PROVINCE DE QUEBEC
VILLE SAINT-JEAN-CHRYSTOSTOME
COMTE DE BEAUCE-NORD

R E G L E M E N T V 9 1 - 6 3 4

Modifiant le règlement de zonage
V90-610 afin d'assurer la confor-
mité au schéma d'aménagement

Illustration 16.1.2.

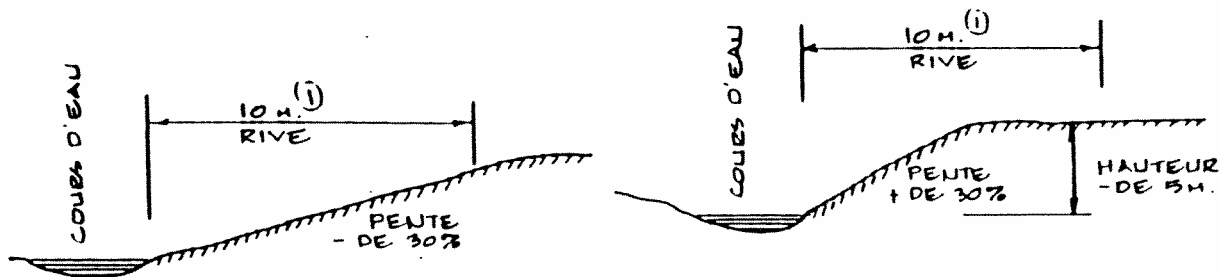
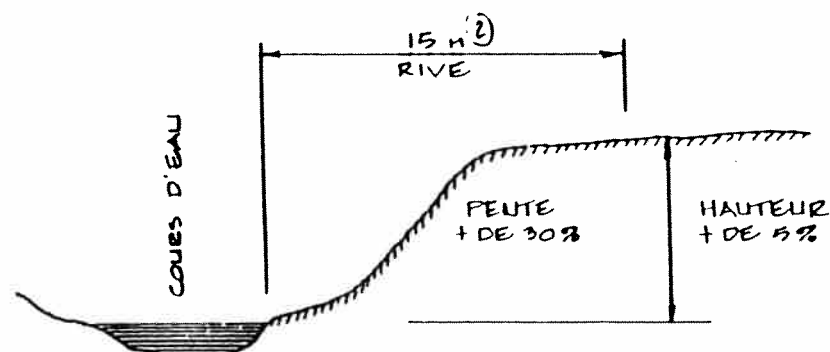
ARTICLE 9.
Page 181

Modification de l'article 16.14.

L'article 16.14. est modifié par l'ajout de l'illustration suivante à la fin du texte:

Type de rives:

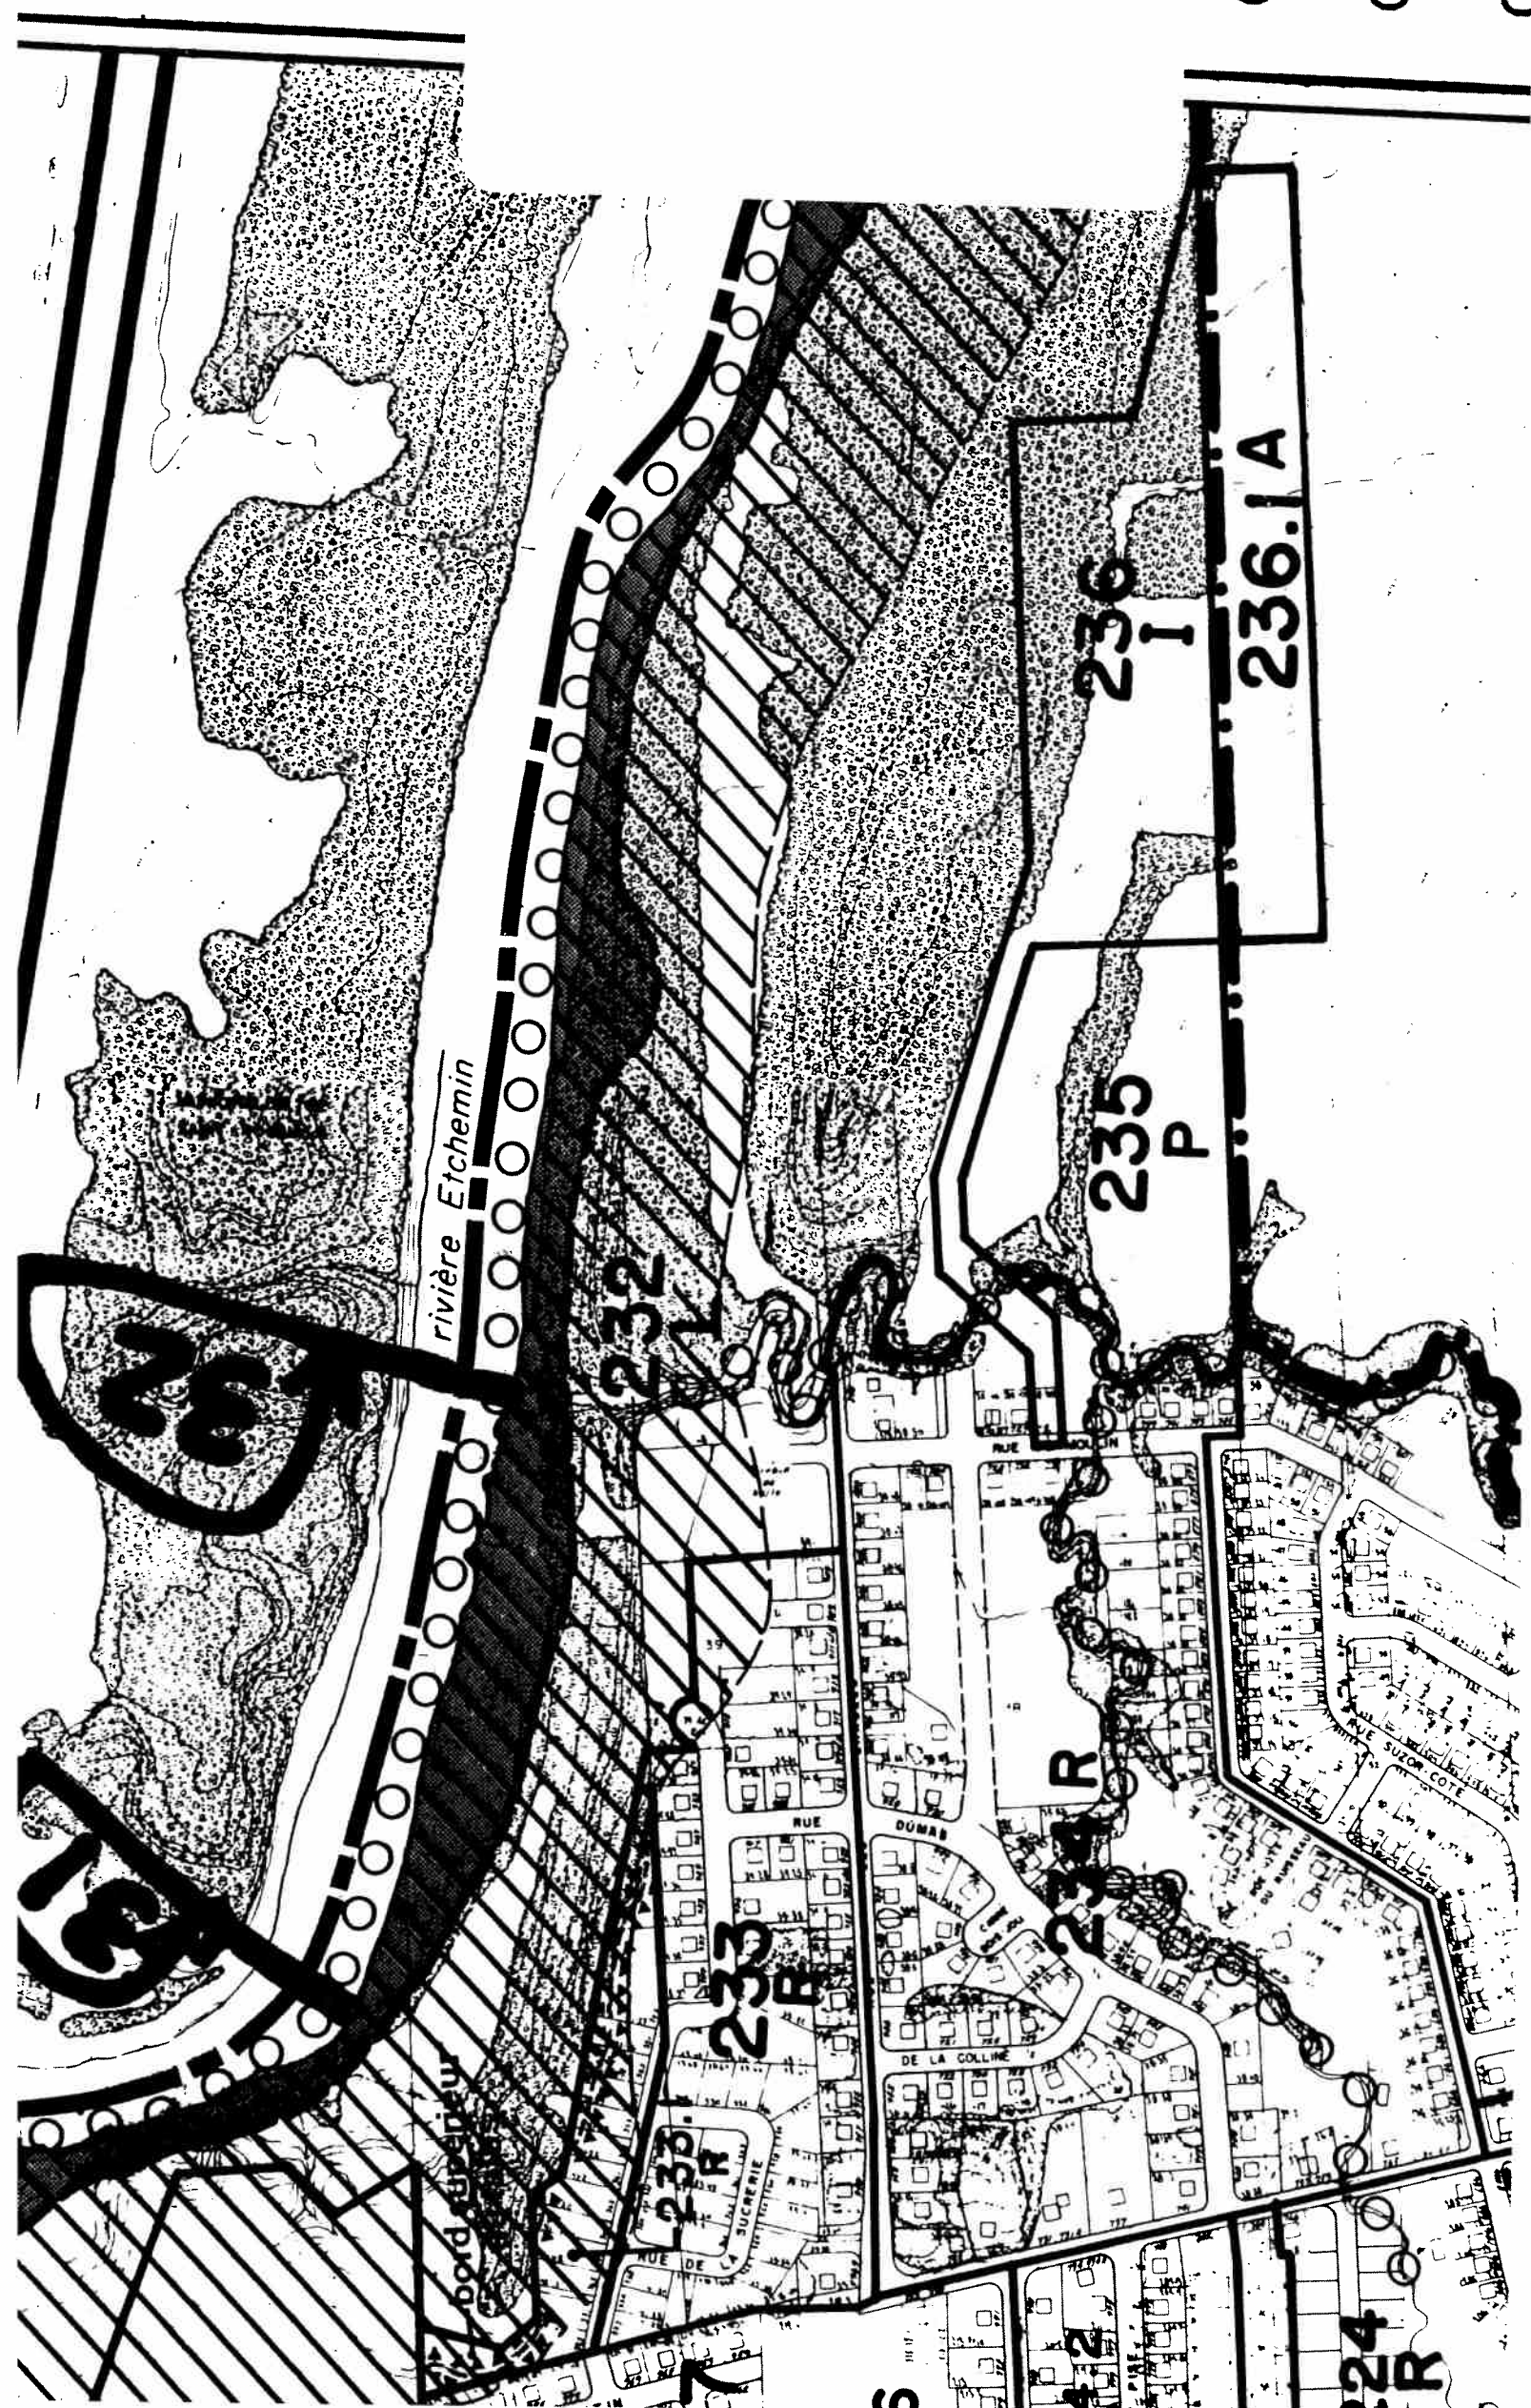
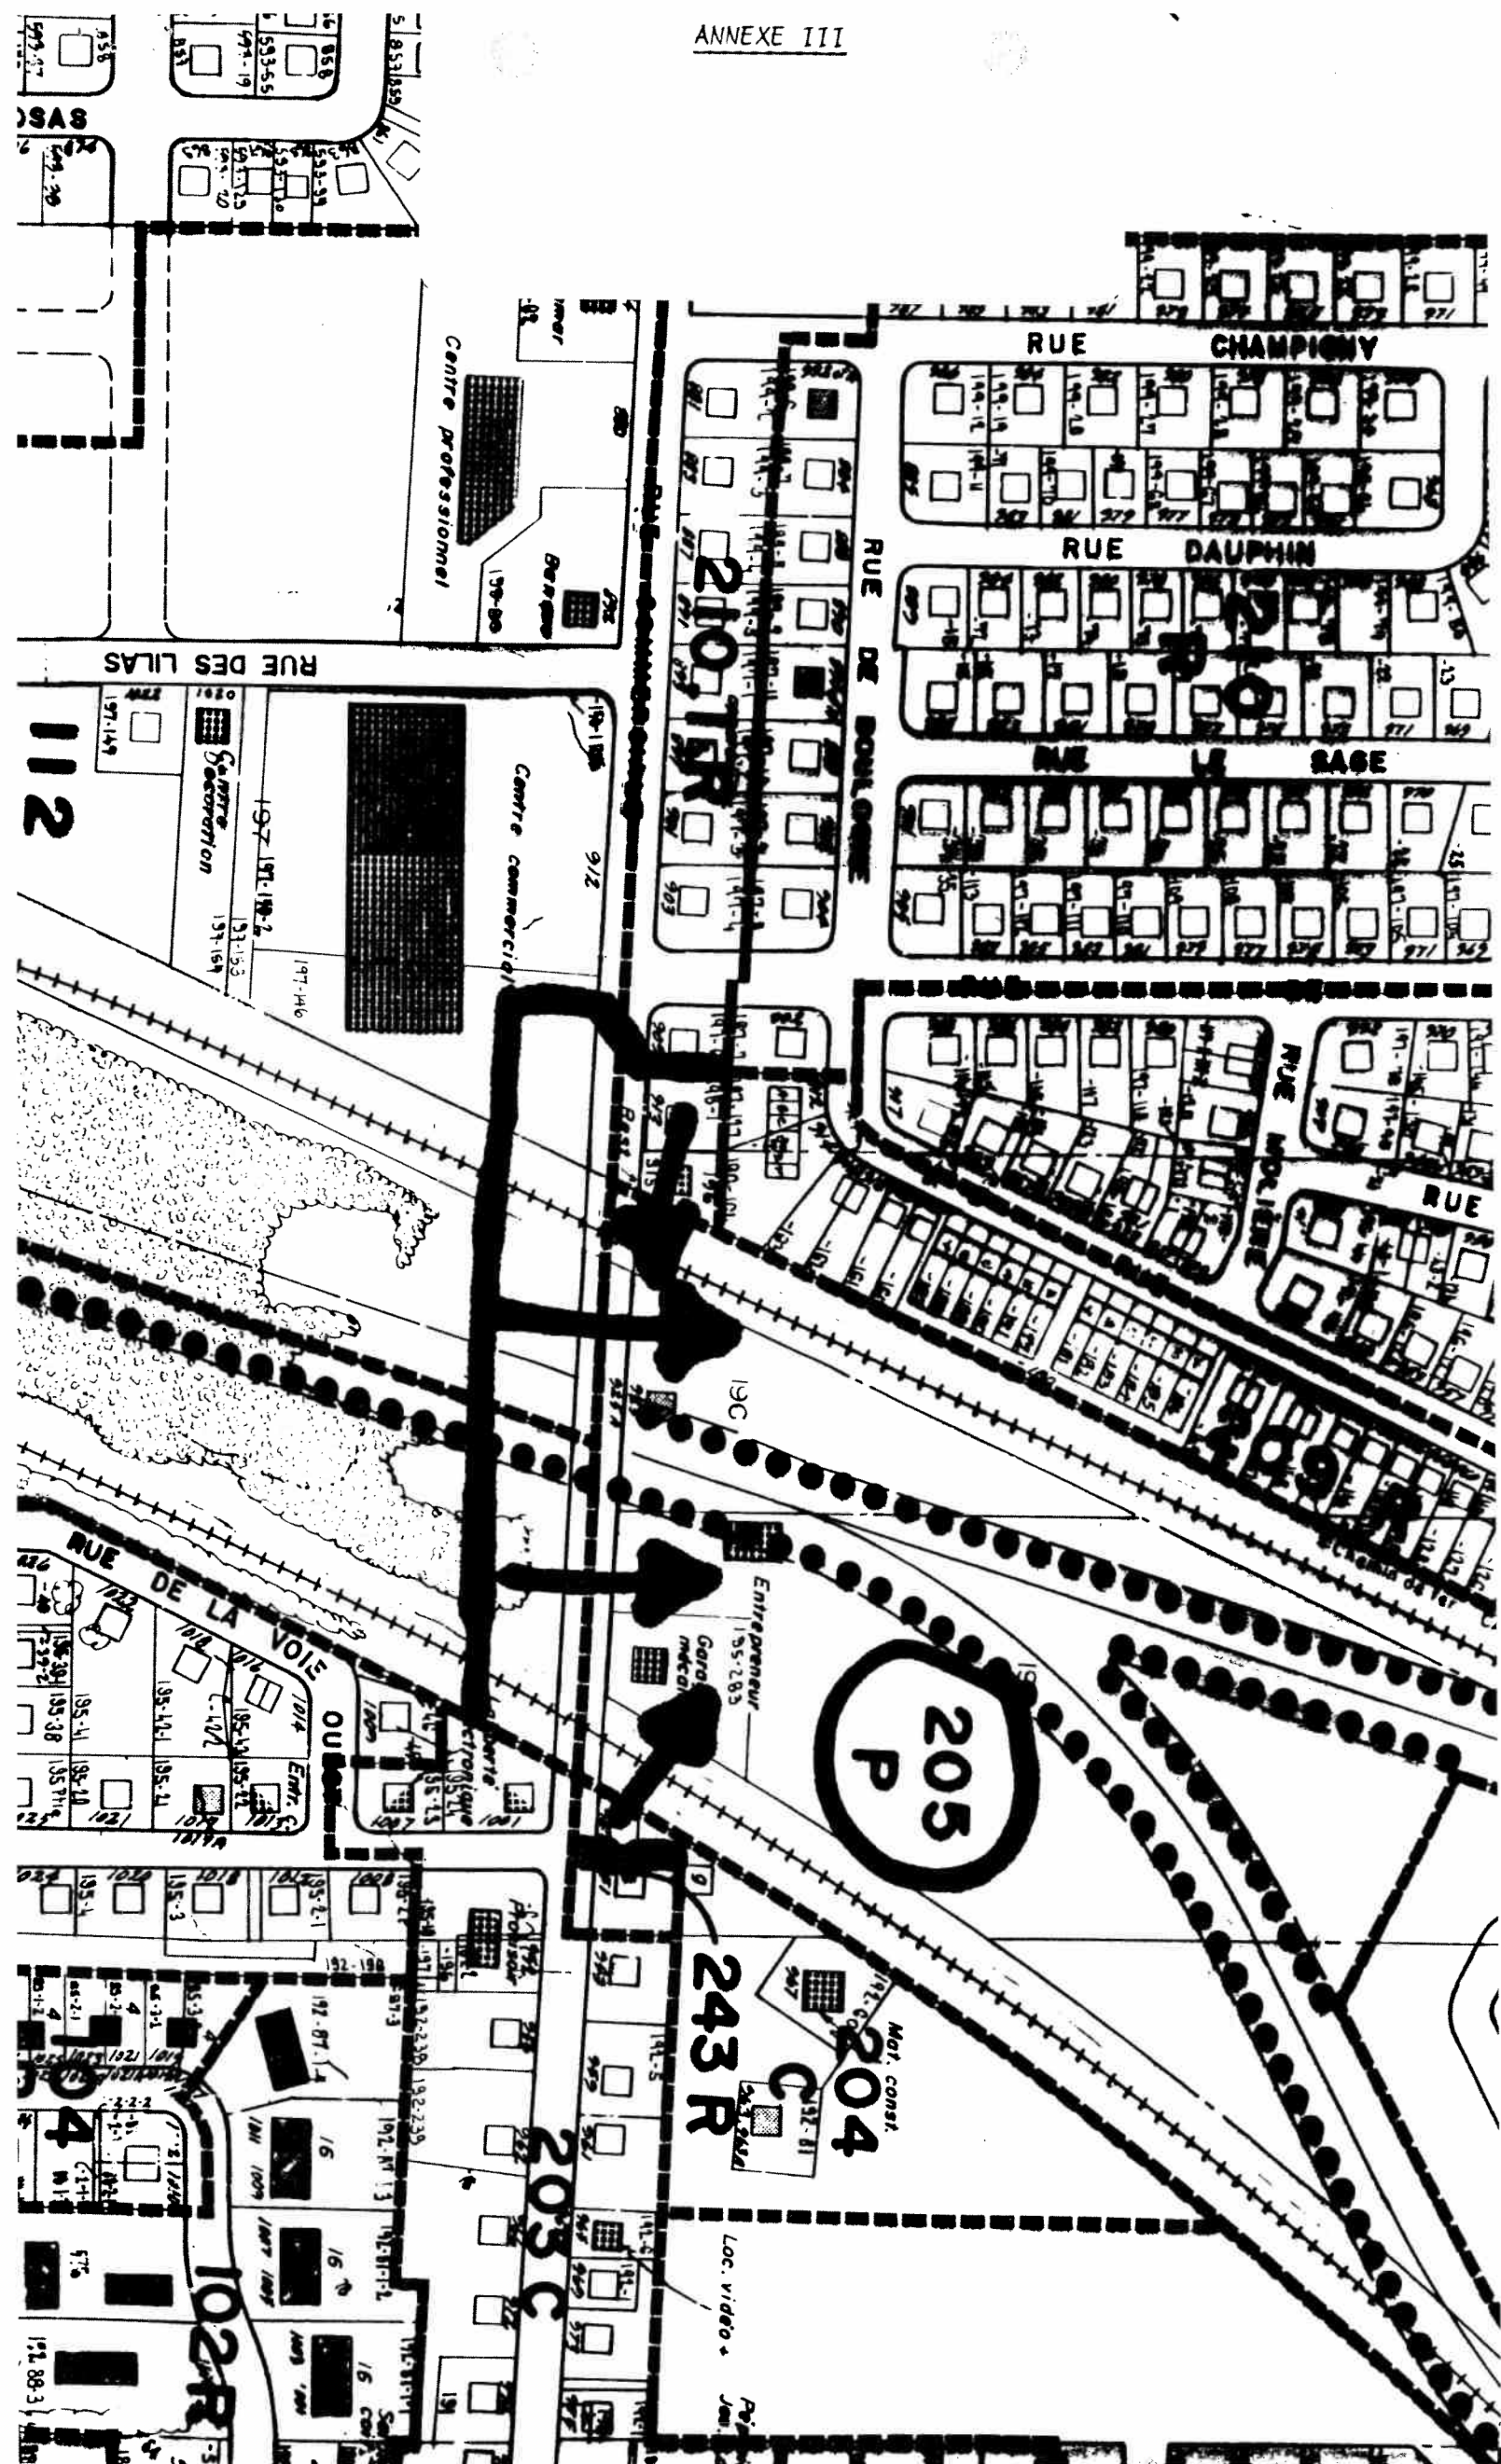
ARTICLE 35. Modification carte de zonage 1/2
Carte de zonage 1/2

La carte de zonage 1/2 est modifiée afin de faire correspondre les limites de la zone 702 avec les limites du secteur où la fonction résidentielle est permise comme elle a été montrée à l'annexe I et à la carte des affectations de sol 2/2 du plan d'urbanisme.

ARTICLE 36. Modification des cartes de zonage 1/2 et 2/2
Cartes de zonage 1/2 et 2/2

Les cartes de zonage 1/2 et 2/2 sont corrigées comme elles ont été montrées aux extraits apparaissant à l'annexe II afin d'inclure les cotes d'inondation dans la Rivière Etchemin.

ARTICLE 37.
Carte de
zonage 2/2

Modification carte de zonage 2/2

La carte de zonage 2/2 est modifiée afin d'inclure à l'annexe III, dans la zone 205, l'emprise nécessaire au viaduc.

ARTICLE 38.
Carte de
zonage 2/2

Modification carte de zonage 2/2

La carte de conage 2/2 est modifiée afin de changer la limite entre les zones 130, 131 et 132 afin de correspondre au lieu H comme elle a été montrée à l'annexe IV.
